חוות דעת הנדסית

תאריך הביקורת: 22.08.2016

מהות הביקורת: בדיקת הנכס לשם איתור ליקויים.

להלן חוות דעתי הכוללת את ציון הליקויים בדירה, הפתרונות המוצעים לתיקונים ועלויותיהם:

1.1.1 חלון

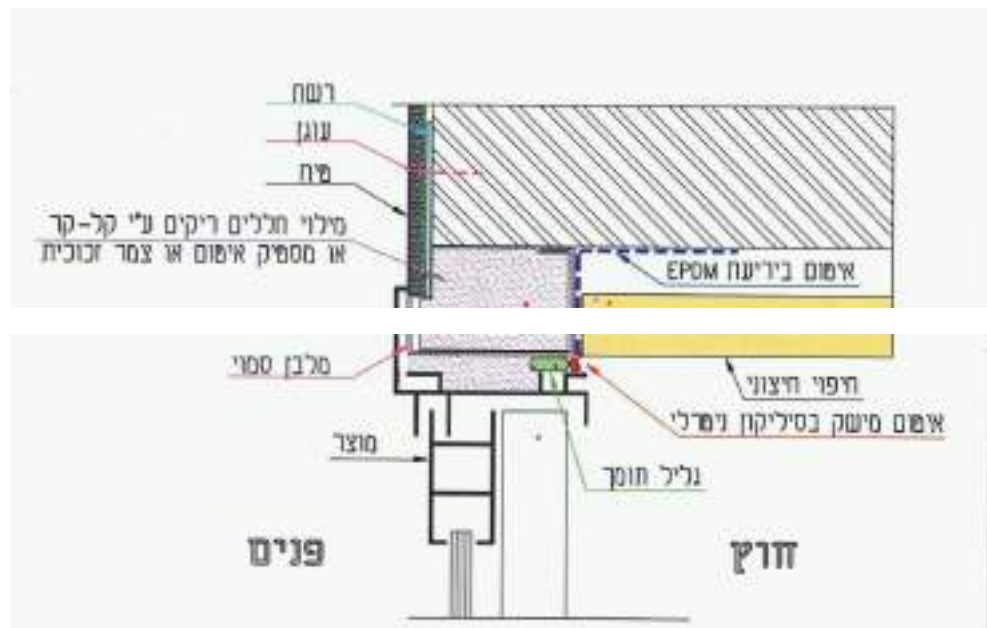
חדירת רטיבות במוקדים הבאים:

חלון מטבח.

חלון בחדרי שינה.

חדירת הרטיבות נובעת מחוסר באיטום בין מסגרת החלון לקיר וחללים לא מבוטנים מאחורי המסגרת.

1. פירוק החיפוי והמסגרות סביב החלון, מילוי חללים, אטימה ע"י יריעות EPDM עפ"י פרט מאושר של יועץ איטום וחיפוי מחדש.

1.2 שיפועים

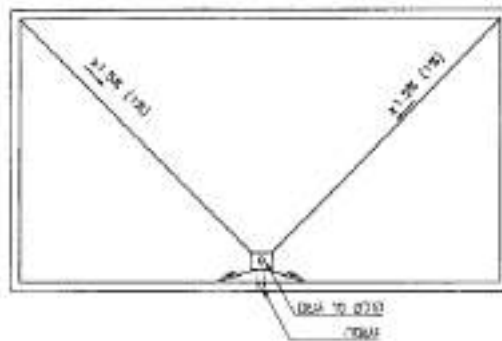
שיפועי מרפסת שירות לקויים ומים עומדים.
נדרש לפרק את האיטום , לבצע יציקה בשיפועים נכונים ולבצע איטום מחדש באופן תקני.

זאת בניגוד לת"י 1752 חלק 1 סעיף 3.1.1.2 האומר שנדרש לבצע שיפוע מינימלי של:
- 1.5% כשמערכת האיטום חשופה.
- 1% כשמערכת האיטום לא חשופה.
וקיימת המלצה לבצע שיפועים בשיעור יותר גבוה.

ציור 4 - מישקי הפרדה

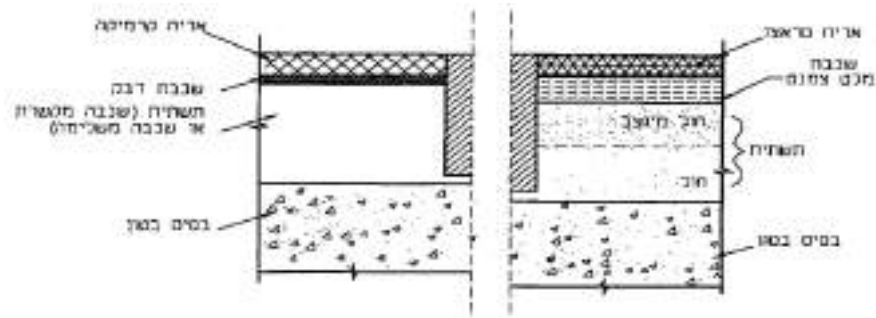
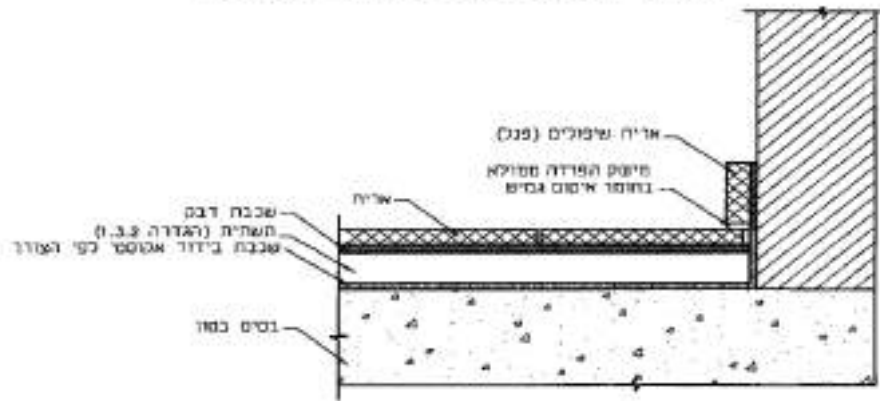
ב. מישק הפרדה בין אלמנטים באזורים רטובים (כגון חדרי רחצה, מרפסת) לא בוצע מישק הפרדה גמיש בקו התפר בין ריצוף לחיפוי.

הליקוי נוגד לת"י 1555.3:

דרוש: יישום מישק התפשטות בהתאם לת"י 1555 חלק 3.
עלות:

6.1 מחסומי רוחות

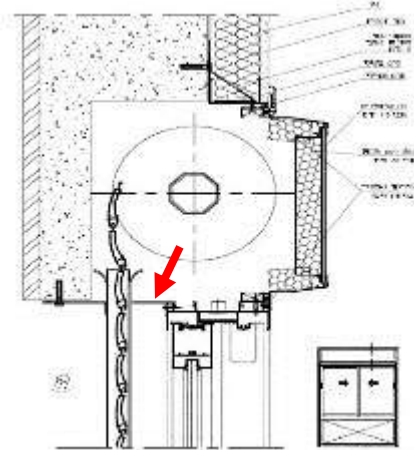
חסרים מחסומי רוחות בתחתית ארגזי תריסים בכל החלונות.
